No. EXPEDIENTE
MOPC-CCC-LPN-2018-0011
No. DOCUMENTO
01

RESPUESTA A CONSULTAS AL PLIEGO DE CONDICIONES

Con relación al procedimiento de Licitación Pública Nacional No. MOPC-CCC-LPN-2018-0011 para la *“RECONSTRUCCIÓN DE LA CARRETERA BAYAGUANA-EL PUERTO, PROVINCIA MONTE PLATA”*, tenemos a bien dar respuesta a las preguntas realizadas por los oferentes en tiempo hábil, de acuerdo al cronograma de actividades.

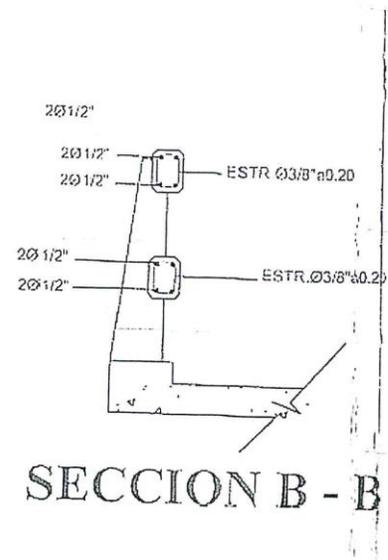
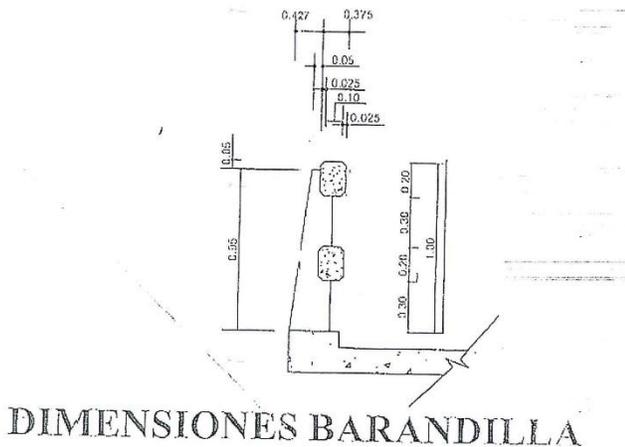
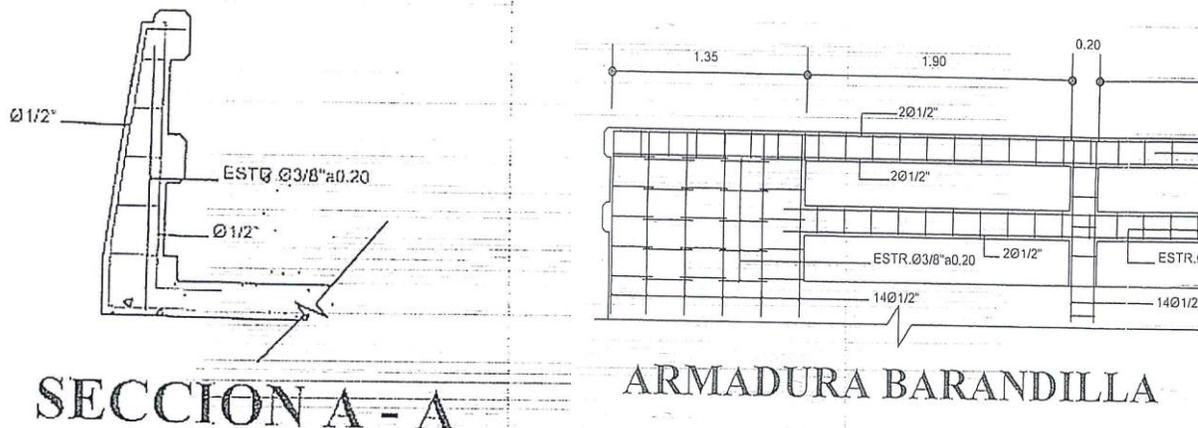
3- Especificar resistencia del hormigón simple a utilizar en las cunetas y disipadores de la partida 5.2.8.1

5.2.8.1-Hormigón simple para cunetas y disipadores = Hormigón Industrial 180 kg/cm²
